安全研究に係る事前評価結果

令和4年12月28日
原子力規制委員会

I. 重大事故進展による放射性物質放出リスクの緩和策に関する研究（R5～R8（2023～2026））

重大事故進展による放射性物質放出リスクの緩和策に関する研究に対する外部専門家及び専門技術者の評価意見並びにその回答

図1 C/V周りの構造及びC/V上蓋のフランジ部付近の構造並びに重大事故時に想定される水素等の漏えい経路

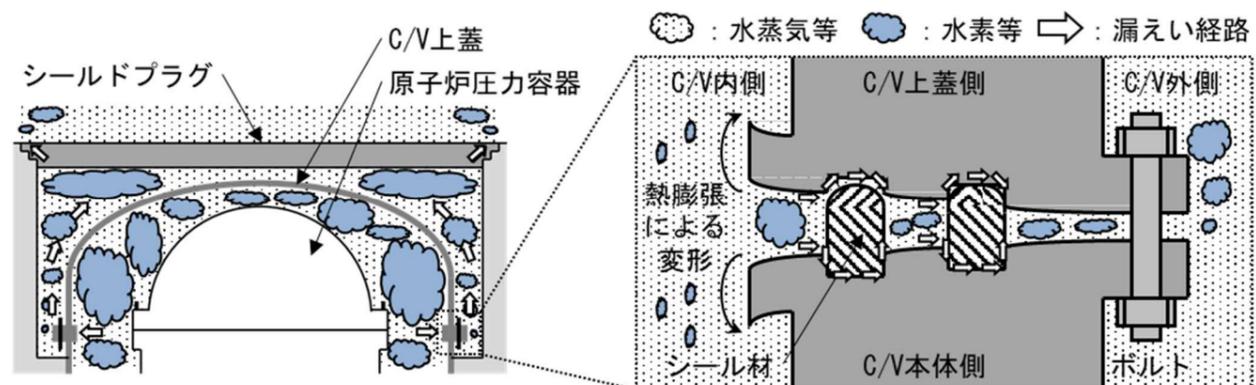
No.	評価項目	評価意見	回答
		<p>(3) 原子炉格納容器からの水素漏えい挙動 については、C/V から漏えいする水素の量や経路などは、重大事故の進展の仕方に応じた C/V 内の雰囲気や C/V 上蓋、電線貫通部、エアロック等のシール材の材質や劣化等の状態により支配されると考えられるとしつつ、C/V 上蓋のシール材からの漏えい特性に着目した研究計画が示されています。C/V 上蓋のシール材を対象として得られる知見が、他の経路からの漏えいを把握する上でも重要であることが読み取れるような説明が望まれます。</p> <p>(4) 熔融炉心挙動評価 の実施計画については、年度毎の具体的な実施項目が十分には記載されておりません。年度毎の進捗を確認し、成果の達成度を適切に評価できるような計画を提示することが望まれます。</p>	<p>C/V からの水素漏えいについて、C/V の上蓋フランジだけでなく C/V に設けられているハッチ等のシール部からも漏えいする可能性があると考えております。</p> <p>本研究では、C/V の上蓋フランジだけを対象としているのではなく C/V 各所で用いられているシール材を想定しており、形状、材質等による漏えい挙動の知見を拡充し、C/V からの水素の漏えい経路の推定に活用することとしております。</p> <p>年度計画としては、R5年度～R7年度に冷却水がない条件における熔融炉心・粒子状デブリの崩壊熱を考慮した温度分布、並びに気相への移行熱量を考慮して熔融デブリ挙動を総合的に評価します。R6年度～R8年度には、冷却水がある条件において熔融ジェット挙動、粒子状デブリ挙動を考慮した温度分布、並びに気相への移行熱量を考慮して熔融デブリ挙動を総合的に評価します。これらについて記載を追加させていただきます。</p>
3	③ 解析結果の評価手法、実験結果の評価手法が適切か。	<p>本研究では、1F事故の原因分析に関する最新知見を踏まえて抽出された4つの課題に着目しており、計画された解析結果の評価手法は適切と評価されます。重大事故緩和対策の取扱の判断等に資するための知見が取得・拡充されることが期待されます。</p>	<p>拝承</p>

No.	評価項目	御意見	回答
	欠落)がな いか。		
5	その他	<ul style="list-style-type: none"> ・ 説明資料 p3 : 漏えい挙動との表題であるが、実際に確認しようとしているのは漏えい経路ではないのでしょうか？ ・ 研究項目(1)～(4)において、(1)と(2)の関連性はよくわかりますが、(3)、(4)との関連性がよく見えな いです。 	<p>本研究では、格納容器からの漏えい経路を特定するために漏えいが発生する可能性のあるフランジのシール部の漏えい挙動を知ることが目的としておりますので「漏えい挙動」としてしております。本研究では、漏えい経路を確認することではなく、シール材の環境条件等に対する漏えい挙動を確認し、C/V のフランジ部からの漏えいに係る知見を拡充することを目的としておりますので「漏えい挙動」としてしております。</p> <p>本研究は、1F事故の分析から得られた知見をもとに四つの課題を抽出しております。</p> <p>(1)、(2)は1F事故の分析(水素爆発)から得られた知見に基づく課題です。</p> <p>(3)は1F事故の分析(シールドプラグ汚染、水素爆発)から、1F事故のような重大事故の進展に伴って発生する事象は、重大事故緩和策の成否によって大きく変化することが想定されるという課題に基づくものであります。現行規制では重大事故時のC/V破損防止対策の有効性を確認することとしており、その炉心損傷後の進展を評価する必要がありますが、この評価では、原子炉の設計や事故の対応手順、炉心損傷の判断時期等に応じた重大事故の進展を現実的に考慮することが重要であり、MELCORによる事故進展及びソースターム解析手法の継続的な高度化が必要であります。</p> <p>(4)は、1F事故ではコンクリートがMCCIにより損傷を受けたと想定していましたが、内部調査の結果、想定していたMCCIとは別の状況が生じていた可能</p>

図4 事故進展及びソースターム評価 (一部文献(16)より引用)

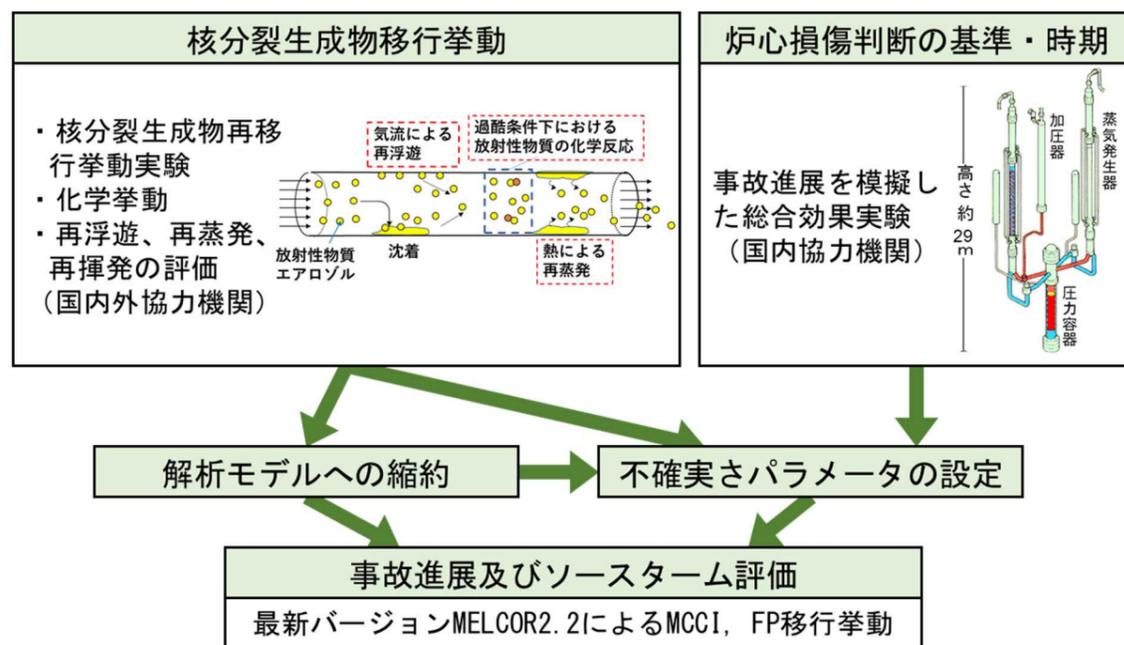
No.	評価項目	御意見	回答
		<ul style="list-style-type: none"> ・ 説明資料 p5 : 水素以外の可燃性ガスの影響に着目しているが、そもそも水素以外の可燃性ガスが混入することで爆発力が格段に違ってくるという事実関係はあるのでしょうか？それを受けてどんなガスがどれだけ以上あれば影響するというアプローチが出てくると思います。 ・ 説明資料 p6 : 1F の事実関係（シールドプラグ汚染、水素爆発）から MELCOR 事故進展解析、ソースターム解析の高度化がどう結びつくのか？（具体的にどんなコード改良が必要なのか）の説明がないように思います。 	<p>性が示唆される知見に基づく課題です。この知見に基づき、注水対策の有無等の条件における溶融デブリの冷却挙動や分布挙動に係る知見を拡充することで、溶融デブリの冷却促進のためのペDESTAL への事前注水等の重大事故緩和策の実施方法等の検討に活用されるとしております。</p> <p>現状の文献調査等では、水素に可燃性有機物が混入することにより水素爆発がどのような影響を受けるかということとは明らかとなっております。</p> <p>そこで、可燃性有機物の発生や水素爆発への影響について調査することとしております。</p> <p>MELCOR 事故進展解析、ソースターム解析については、1F 事故の分析（シールドプラグ汚染、水素爆発）から、1F 事故のような重大事故の進展に伴って発生する事象は、重大事故緩和策の成否によって大きく変化することが想定されるという課題に基づくものであります。現行規制では重大事故時の C/V 破損防止対策の有効性を確認することとしており、その炉心損傷後の進展を評価する必要がありますが、この評価では、原子炉の設計や事故の対応手順、炉心損傷の判断時期等に応じた重大事故の進展を現実的に考慮することが重要であり、MELCOR による事故進展及びソースターム解析手法の継続的な高度化が必要であります。</p> <p>実施内容としては、MELCOR による代表的な炉型に対する評価手法の整備を実施するとともに、PRA から選定される代表事故シーケンスについて事故進展解析を実施し、ソースタームを整理します。</p>

No.	評価項目	御意見	回答
		<p>しの検討等に資する。」のかが不明確です。ソースターム解析の高度化の目的及び実施内容について、説明を追加頂きたい。</p> <ul style="list-style-type: none"> ・ 説明資料 p15 : 国内の代表的炉型とは 1F 以外のどのプラントをどういふ観点で選定するのでしょうか？ ・ 説明資料 p16 : 破断位置によってフラッシングなどの影響で上部炉心温度計付近が冷却される事態がありうるということでしょうか？もしそうであれば、そのように記載すべきと考えます。本件は、解析を先行させて本当に炉容器頂部、下部の破断流で冷却するかどうが見極めるべきではないでしょうか？ ・ 説明資料 p17 : 「観察結果から、従来から想定されている溶融デブリの挙動及び MCCI とは異なっていた。」というところは具体的に異なっていたことを記載しないと拡充の方向性が見 	<p>いう課題に基づくものであります。現行規制では重大事故時の C/V 破損防止対策の有効性を確認することとしており、その炉心損傷後の進展を評価する必要がありますが、この評価では、原子炉の設計や事故の対応手順、炉心損傷の判断時期等に応じた重大事故の進展を現実的に考慮することが重要であり、MELCOR による事故進展及びソースターム解析手法の継続的な高度化が必要であります。</p> <p>実施内容としては、MELCOR による代表的な炉型に対する評価手法の整備を実施するとともに、PRA から選定される代表事故シーケンスについて事故進展解析を実施し、ソースタームを整理します。</p> <p>現在、3 ループの PWR について整備を進めており、順次、既存の代表的な炉型について整備を進めていく予定です。</p> <p>炉心露出後に高温側配管の残存水が流下することや炉心上方の冷壁効果、蒸気の 3 次元流れの影響により、CET が上昇しない又は上昇が小さいことがありうると考えており、OECD/NEA の報告書でも指摘されています。その旨、記載を補足させていただきます。</p> <p>このような炉心上方の 3 次元挙動は最適評価コードでは空間解像度が粗く、CFD コードで境界条件等の想定が難しい等により信頼性のある結果が得られない可能性があります。そのため、LSTF 実験を実施するとともに、その結果により解析コードの適用性を確認しつつ、検討を進めることが重要と考えます。</p> <p>溶融炉心挙動について、1F1 号機の C/V 内部の観察結果からデブリベッドだけではなく粒子状デブリ、砂礫等の形態で周囲へと 3 次元的に分布している可能性が示唆されておりますが、これは従来から</p>

図5 溶融デブリ落下後のデブリベッド形成及び冷却性モデル

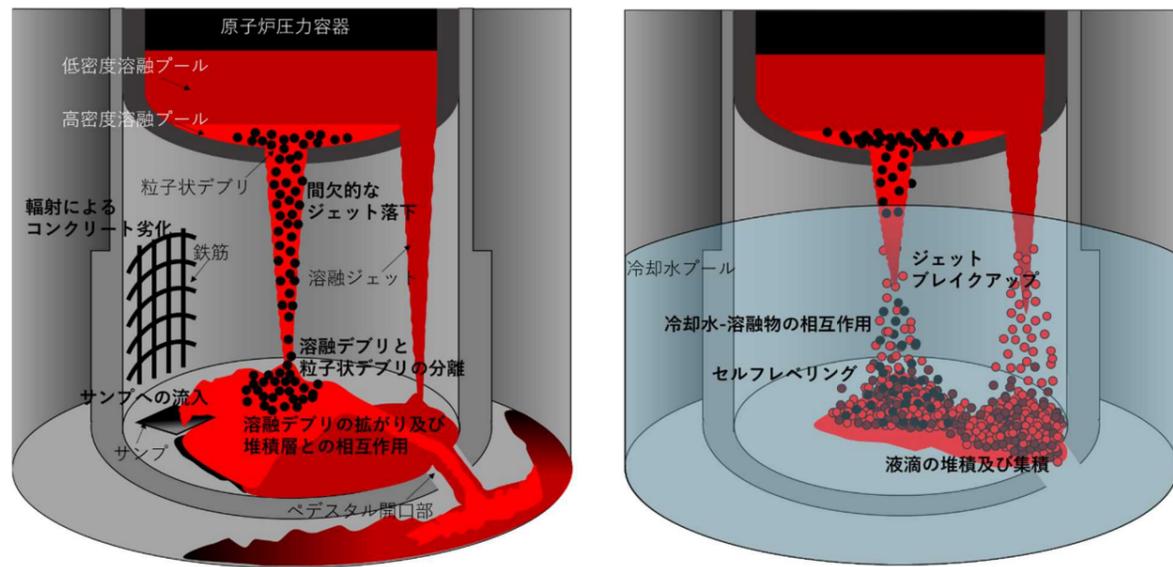
No.	評価項目	御意見	回答
		<ul style="list-style-type: none"> ・ 説明資料 p7 : 1F でペDESTAL部の鉄筋コンクリートの一部が鉄筋を残して消滅していることが確認された事実関係が「溶融デブリの形態やその分布挙動を3次元かつ非定常で評価することが必要」という対応に結びつかないように思います。高温+何らかの化学物質にさらされたコンクリートに対する知見の収集が必要ではないでしょうか？ ・ 説明資料 p12 : シール材の熱による劣化が懸念されるが、雰囲気温度設定容器に入れることで、シール材の熱による劣化も同時に考慮しているということでしょうか？（熱膨張差なのか熱劣化なのかといった原因特定が可能？） ・ 説明資料 p13、14 : p14の実験的及び解析的研究の文献調査はp13にも当てはまるのでは？発生も挙動もいきなり解析ではなく既存の実験や挙動の調査を先に行うべきではないでしょうか？ ・ 説明資料 p15 : 1Fのどういう知見に基づいて「国内の代表的な炉型に対し、SA総合解析コードMELCORによる事故進展及びソースターム解析手法を整備し、ソースタームを評価する。これにより、緊急時活動レベルの見直 	<p>本研究課題は、溶融炉心挙動について、1F1号機のC/V内部の観察結果からデブリベッドだけではなく粒子状デブリ、砂礫等の形態で周囲へと3次元的に分布している可能性が示唆されております。これは従来から想定されている溶融デブリの挙動及びMCCIとは異なる様相を示しておりました。その様相を明らかにするためには、ご指摘のコンクリートの劣化とともに、劣化の原因となる溶融デブリの挙動についての知見を拡充することが課題です。コンクリートの劣化については現在進行中の1F事故の分析において調査されることになっており、本研究課題では、溶融デブリの形態やその分布挙動に関する知見を拡充することとしております。</p> <p>シール材は熱や水蒸気等により材質が劣化して密封機能を喪失します。本研究課題では、</p> <ul style="list-style-type: none"> ・ 新品のシール材に熱を加えた時の水素漏えい挙動 ・ 蒸気等に暴露させることによりあらかじめ劣化させたシール材に熱を加えた時の水素漏えい挙動 <p>を調査することを計画しております。</p> <p>ご指摘のとおり、いきなり解析から始めるのではなく、机上での検討も実施して解析を実施する予定です。</p> <p>MELCOR事故進展解析、ソースターム解析については、1F事故の分析（シールドプラグ汚染、水素爆発）から、1F事故のような重大事故の進展に伴って発生する事象は、重大事故緩和策の成否によって大きく変化することが想定されると</p>

No.	評価項目	御意見	回答
		す。この点についてはどう整理する予定でしょうか。	の水素漏えい挙動」において確認する計画です。
4	④ 重大な見落とし（観点の欠落）がないか。	「溶融炉心挙動の評価」について、THERMOS の解析では下部 D/W 内構造物も考慮するのでしょうか？また、床及び壁がステンレスライナーに覆われたコンクリートの場合と、耐熱材が設置されている場合では、デブリの広がり、MCCI の発生が異なってくると思われます。溶融炉心落下前の水張りだけでなく、耐熱材による MCCI 抑制の効果も確認する予定はありますでしょうか？	THERMOS では Dry 条件だけでなく水がある条件での解析も可能です。ただし、現状において床材の影響を考慮することは極めて困難です。現時点では対象としておりませんが、今後その重要性等が出てくれば、狙いの一つとなってくる可能性もあると思います。
5	その他	「溶融炉心挙動の評価」について、MCCI 抑制のためにデブリの粒子化を促進すると、FCI による圧カスパイクが発生します。Ex-Vessel のデブリ対策は MCCI と FCI の影響を天秤にかけるようなことになりがちですので、この研究を通じ、最適解が見つければ良いと思います。	ご指摘のとおりで、ある程度の水位がある条件では水蒸気爆発が発生する確率が懸念されます。一方、Dry な条件においてもある程度の冷却がなされているということをどのように見ていくのか、がポイントとなります。

No.	評価項目	御意見	回答
		<p>えない。</p> <p>・ 説明資料 p17 : なぜ、THERMOS コードなのかについても記載すべきだと考えます。</p>	<p>想定されている溶融デブリの挙動及び MCCI とは異なる様相を示しておりました。そこで、溶融デブリの形態やその分布挙動に関する知見を拡充することとしております。</p> <p>NRA では従前より解析コード THERMOS の開発を進めており、高い空間及び時間解像度で溶融デブリの挙動の解析が可能であることから THERMOS コードを用いることとしました。</p>
田原 美香 氏			
1	① 国内外の過去の研究、最新知見を踏まえているか	最新の 1F 事故調査分析結果に基づく課題設定が行われており、問題ないと思います。	拝承
2	② 解析実施手法、実験方法が適切か。	「原子炉格納容器からの水素漏えい挙動」について、格納容器内部の環境条件が厳しくなることによるシール材の劣化がシール性能低下の一因として挙げられています。長時間の試験で漏洩量の変化をみるなど、シール材の劣化の影響を確認するための試験計画はありますでしょうか。	本研究課題では、高温等厳しい環境下でのシール材からの漏えい挙動を調べます。この際、新品のシール材だけでなく蒸気等で予め劣化させたシール材に対する漏えい挙動も確認する計画です。
3	③ 解析結果の評価手法、実験結果の評価手法が適切か。	「可燃性有機物を含む水素の挙動」について、「可燃性ガス発生の確率分布を取得する」となっていますが、この可燃性ガス発生とは、可燃性ガスの発生量のことでしょうか？可燃性ガスが急速に発生する場合と、時間をかけて発生する場合は、同じ発生量でも水素との混合比の時間変化や漏えい時の濃度などが異なると考えられます。また、建屋への漏えいを考えると、格納容器圧力・温度と可燃性ガス発生の相関も気になるところで	<p>本研究課題では、化学反応を評価するのではなく熱源である溶融物と断熱材の接触により発生する可燃性ガスの量を評価により把握することを考えております。発生した可燃性ガスと水素の混合等は、発生した可燃性ガスの水素爆発への影響を本研究計画で立案しております</p> <p>「可燃性ガスの燃焼挙動」において調査の上検討したいと考えております</p> <p>C/V から建屋への漏えい（フランジ部からの漏えい）については本研究計画で立案しております「原子炉格納容器から</p>
